AUTOMOBILES
CITROËN

**NOTE
TECHNIQUE
N° 210 D**

Le 21 Mars 1973

- I. Sièges avant (Option repose-tête)
- II. Ceintures de sécurité avant
- III. Poignées extérieures de portes latérales

I. SIEGES AVANT (Option repose-tête) :

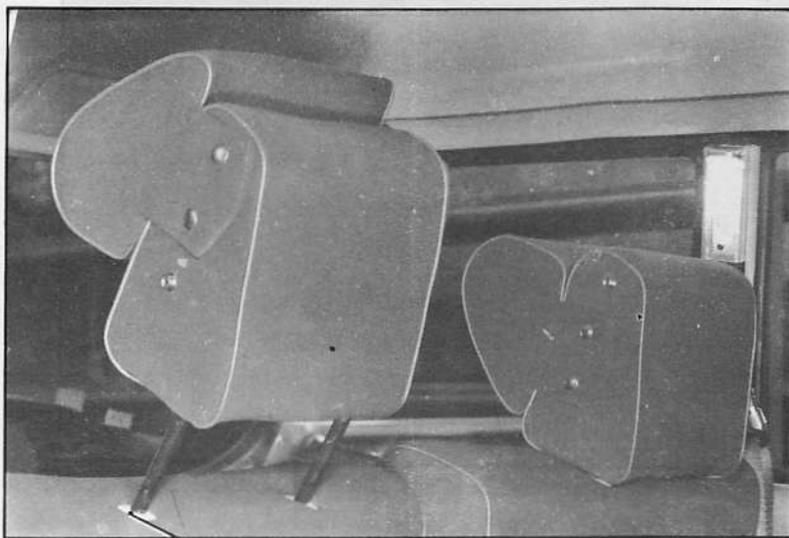
Depuis Janvier 1973, l'armature des dossiers de siège avant est modifiée pour permettre le montage de nouveaux repose-tête.

guide-montant

Il n'est pas possible de monter un nouveau repose-tête sur un siège de véhicule sorti avant Janvier 1973.

L'adaptation d'un nouveau repose-tête est possible sur un siège de véhicule sorti depuis Janvier 1973.

Repérer au doigt la position des tubes-soutiens sur l'armature du dossier.

Percer le garnissage (dans l'axe du tube-soutien) à l'aide d'une alène. Introduire les guides-montants, vendus par le Département des Pièces de Rechange et assortis à l'habillage.
